国総施第 93号
 国総建第 166号
 国総振第 104号
 平成17年10月 4日

リコールの届け出に伴う建設機械の事故防止について（9月分）

建設機械に係わるリコール届出一覧 (期間:平成17年9月分)

改善箇所説明図

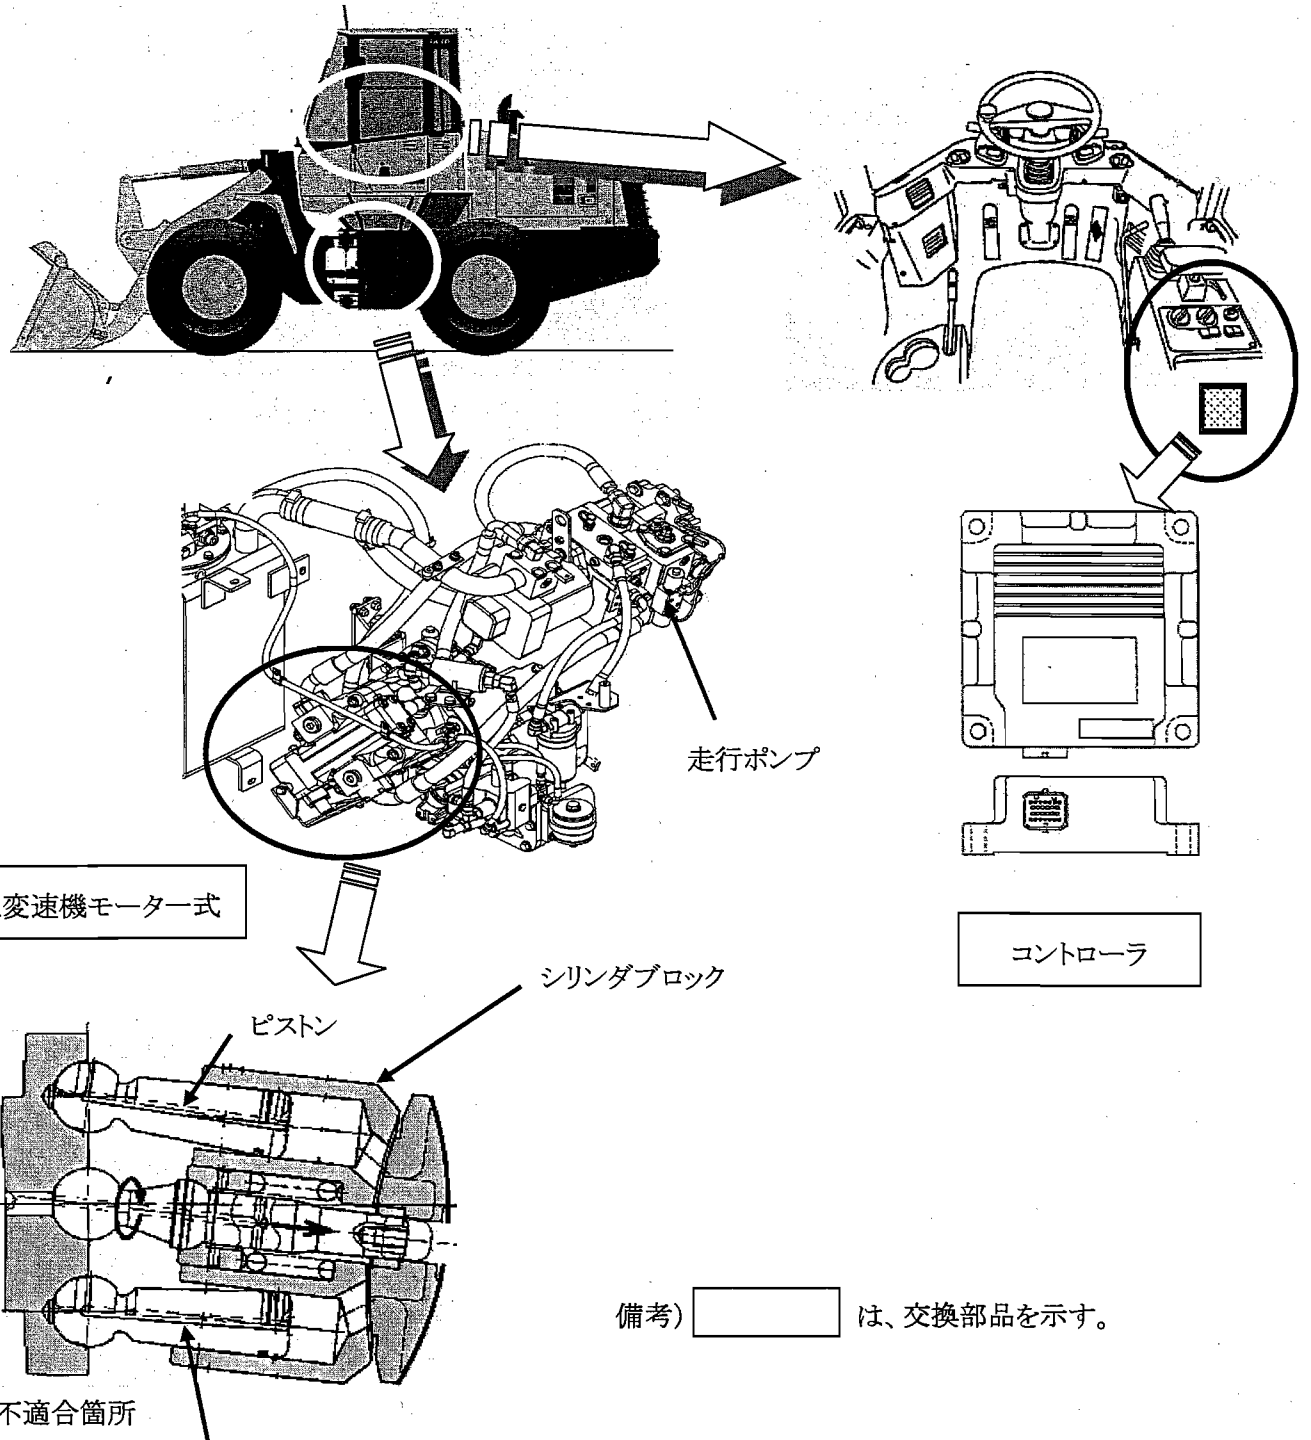
静油圧変速機モータのピストンの強度が不足しているため、急な前後進の切換え操作を行うような走行を繰り返すと、当該ピストンが破損するものがある。そのため、そのまま使用を続けると、最悪の場合、ピストンがシリンダブロックからはずれ、走行できなくなるおそれがある。

改善措置の内容: 全車両、静油圧変速機モーター式及びコントローラを対策品に交換する。

識別: 静油圧変速機モータのカバー端部に白ペイントを塗布し、識別する。

改善箇所説明図

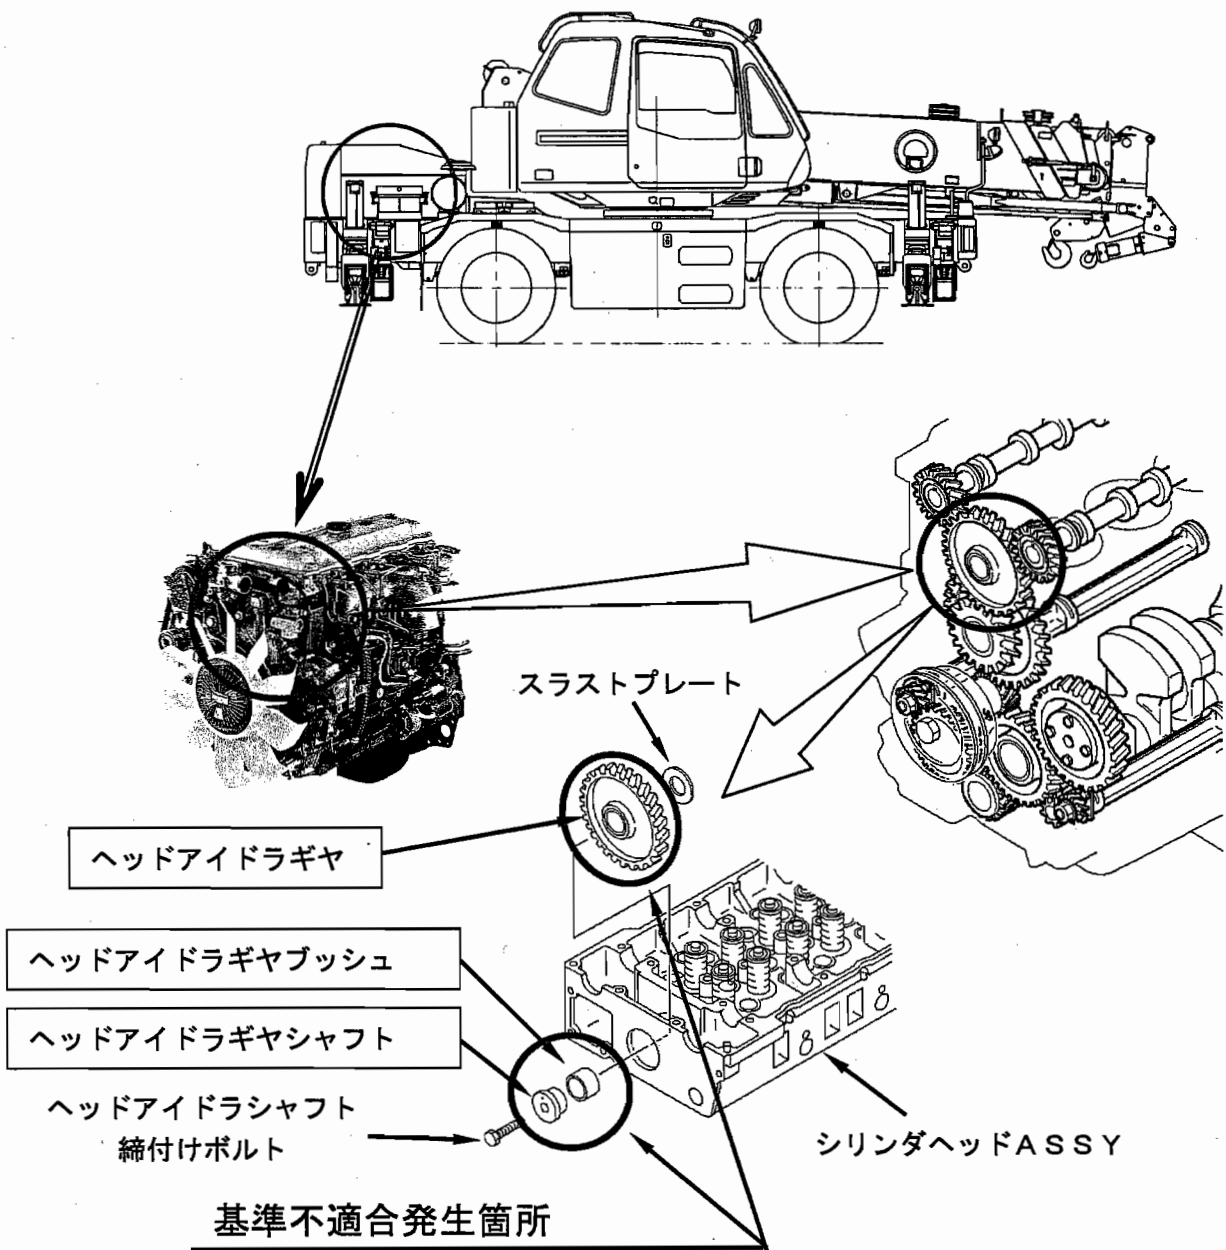
原動機のカムシャフト駆動用ヘッドアイドルギヤのブッシュの加工が不適切なため、当該ギヤの固定シャフトとブッシュの間にガタが生じ、シャフトつば部の付け根に過大な応力が発生するものがある。そのため、そのまま使用を続けると、つば部が破損してギヤが周辺部品と干渉し、異音が発生する、又はエンジンオイルが漏れ、最悪の場合、当該ギヤの噛み合いが外れて、原動機が停止し再始動不能となるおそれがある。

全車両、アイドルギヤのブッシュを点検し、内径が規格を外れているものは当該ギヤ一式とシャフトを良品と交換する。

改善箇所説明図 (W109 の例)

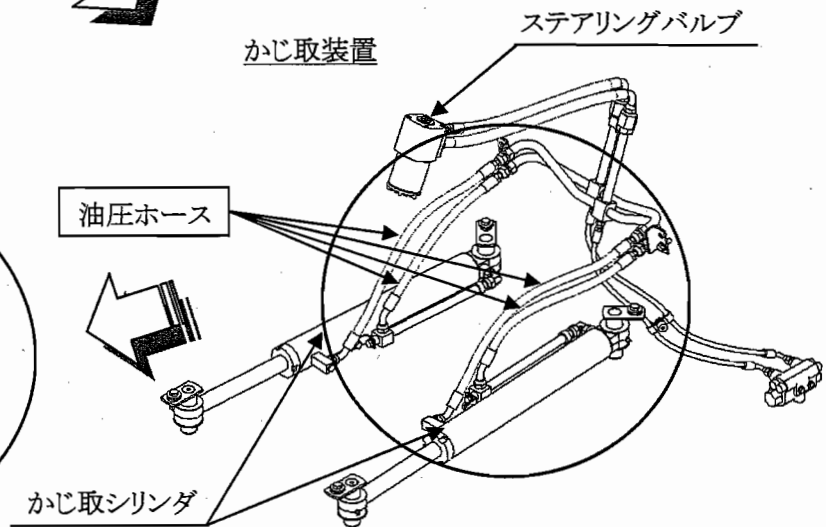
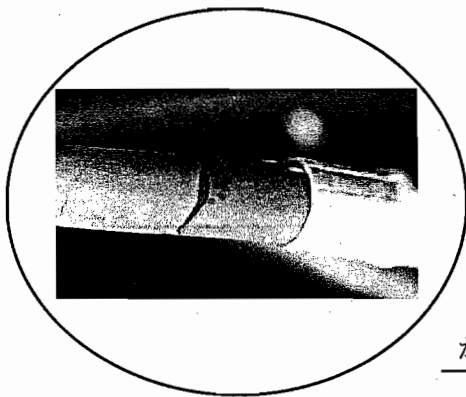
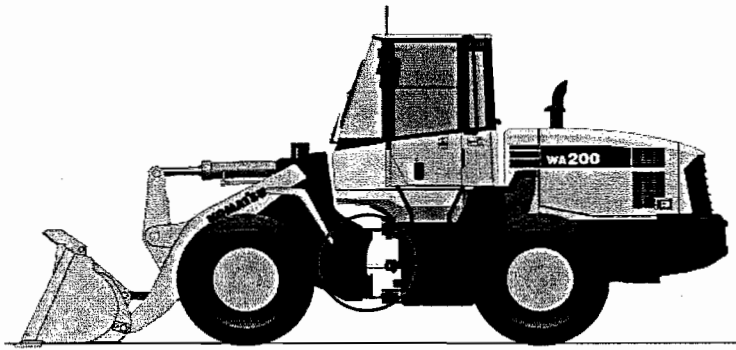
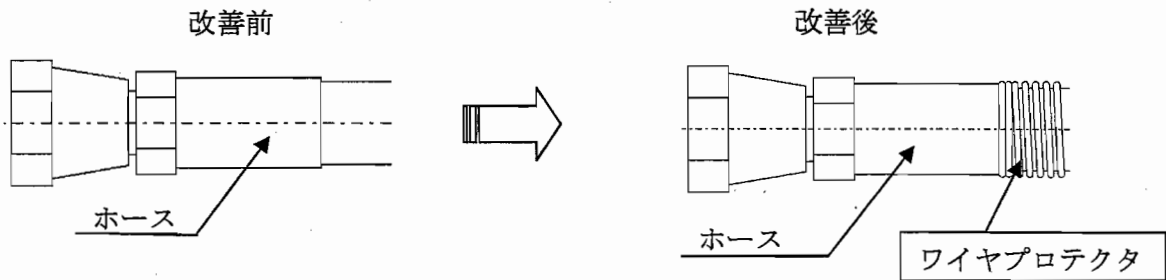
かじ取シリンダの油圧ホースにおいて、表面の保護材の低温時における耐久性が不足しているため、旋回によるホースの捩れの繰り返しの繰り返しにより表面に亀裂が入るものがある。そのため、そのまま使用を続けると、当該油圧ホースから作動油が漏れ、最悪の場合、かじ取操作ができなくなるおそれがある。

改善措置の内容: 全車両、かじ取シリンダの油圧ホースを対策品に変更する。

識別: 対策品の外観形状で識別する。

改善箇所説明図(型式:W081の例)

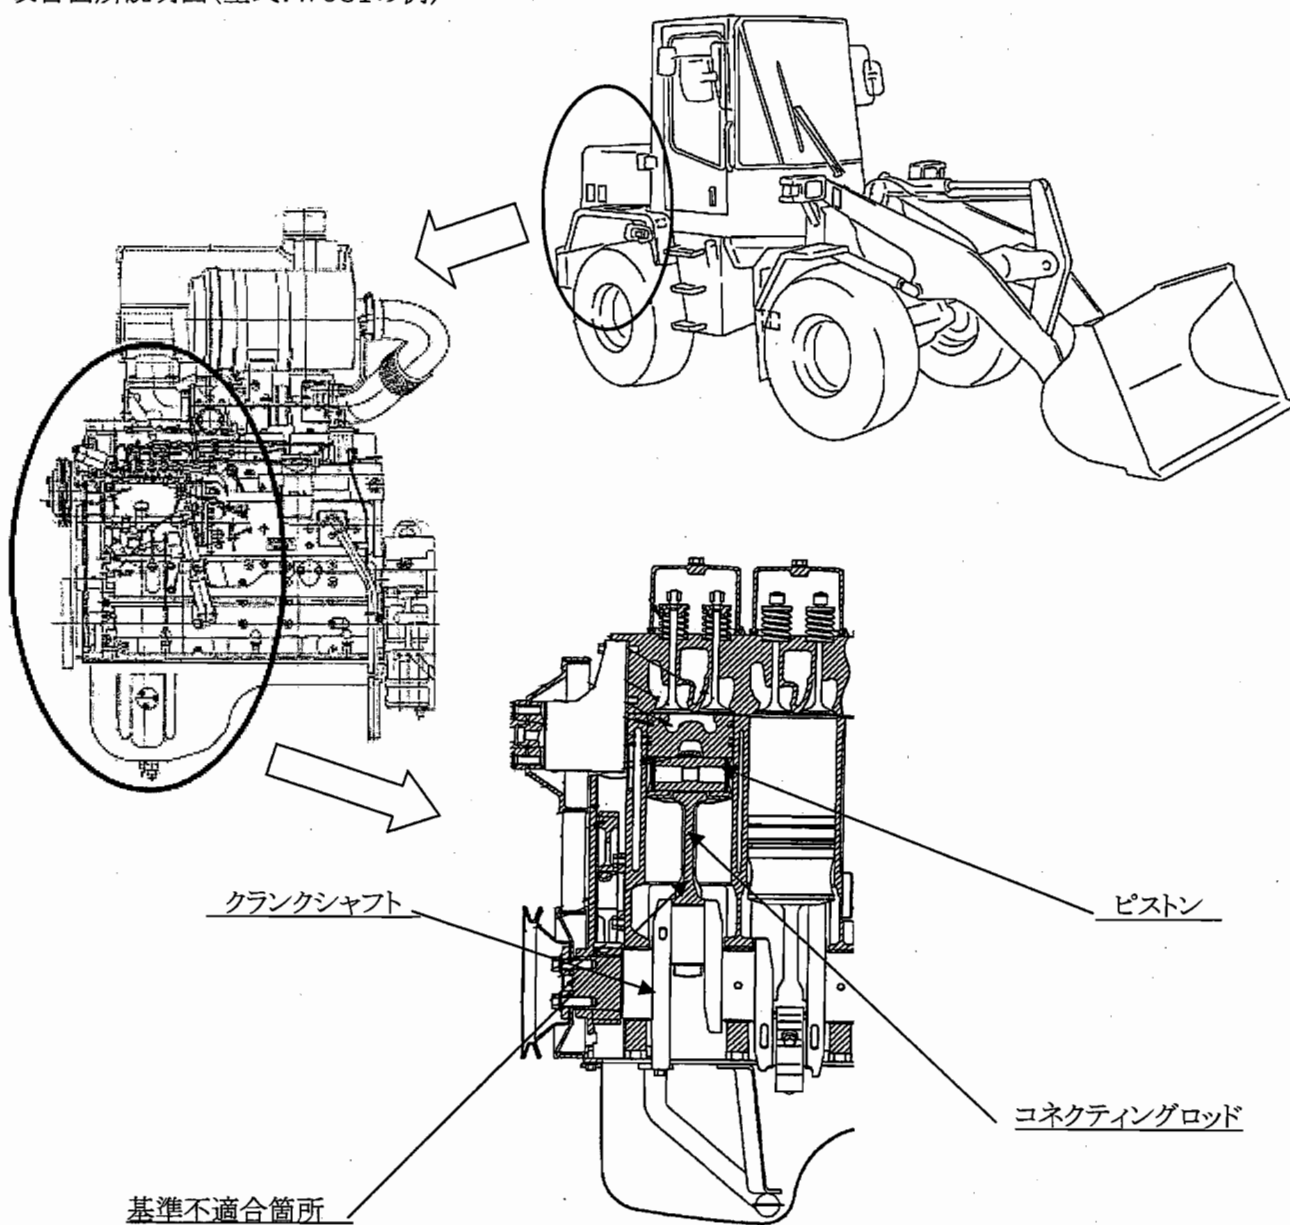
原動機において、ピストン及びクランクシャフトを連結するコネクティングロッド大端部付近の強度が不足しているため、高負荷運転の繰り返し荷重により、コネクティングロッド大端部付近より亀裂が発生するものがある。そのため、そのまま使用を続けると、最悪の場合エンジンが破損し走行できなくなるおそれがある。

改善措置: 全車両、原動機を対策品と交換する。

識別: 原動機の左側のオイルクーラカバーに白ペンキを塗布し識別する。

改善箇所説明図(型式: M163 の例)

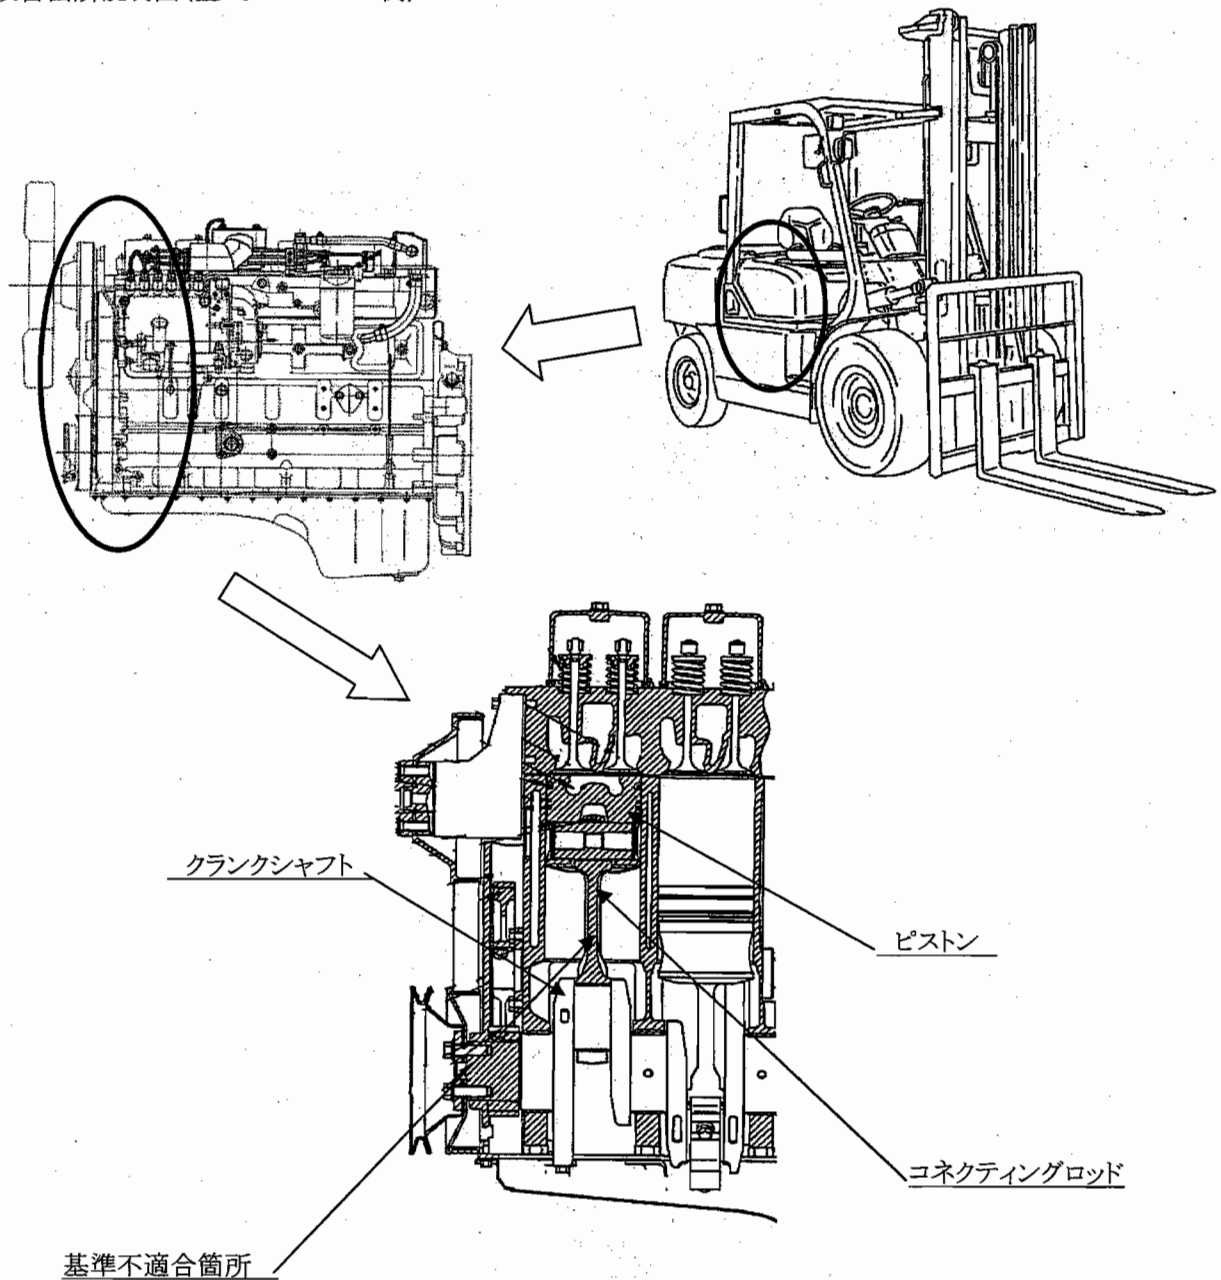
原動機において、ピストン及びクランクシャフトを連結するコネクティングロッド大端部付近の強度が不足しているため、高負荷運転の繰り返し荷重により、コネクティングロッド大端部付近より亀裂が発生するものがある。そのため、そのまま使用を続けると、最悪の場合エンジンが破損し走行できなくなるおそれがある。

改善措置: 全車両、原動機を対策品と交換する。

識別: 原動機のシリンダヘッドカバー上面に白ペンキを塗布し、識別する

改善箇所説明図

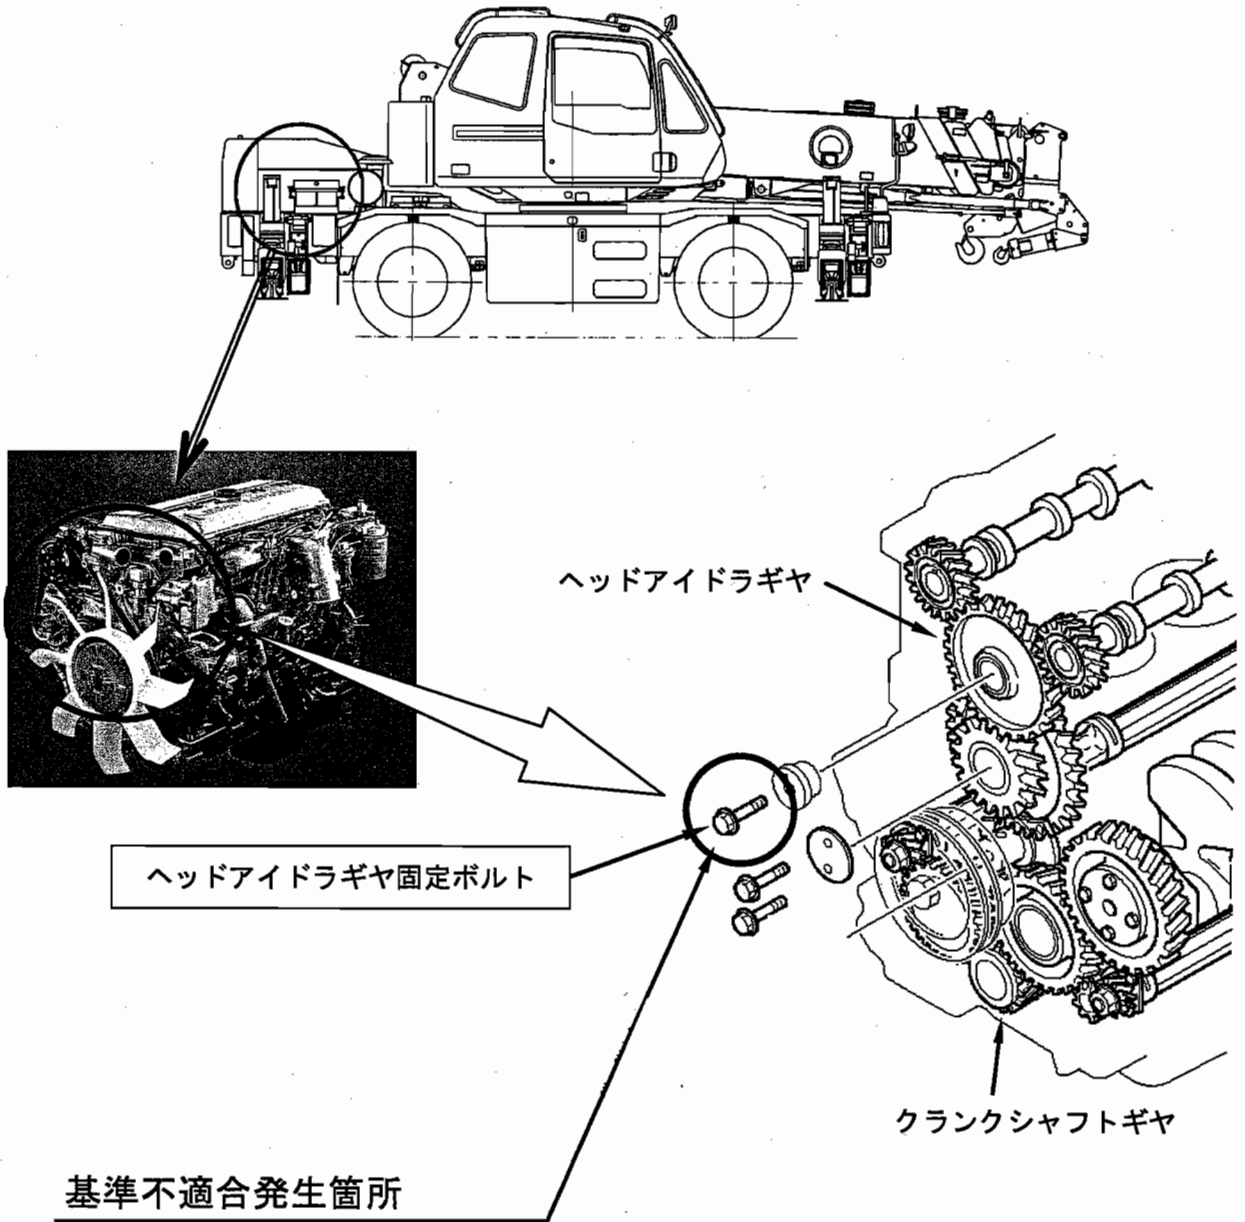
原動機のカムシャフトを駆動するヘッドアイドラギヤを固定するボルトの締付けが不足しているため、当該ギヤにガタが発生するものがある。そのため、そのまま使用を続けると、ボルトに弛みが発生して、ギヤの噛み合いが不良となり異音が発生し、最悪の場合、当該ボルトが折損してギヤの噛み合いが外れて原動機が停止し、再始動不能となるおそれがある。

全車両、当該アイドラギヤを固定するボルトを対策品と交換し、当該ボルトのを新たに設定した締付トルクで取付ける。なお、当該ボルトが緩んでいる場合は、アイドラギヤを新品と交換する。
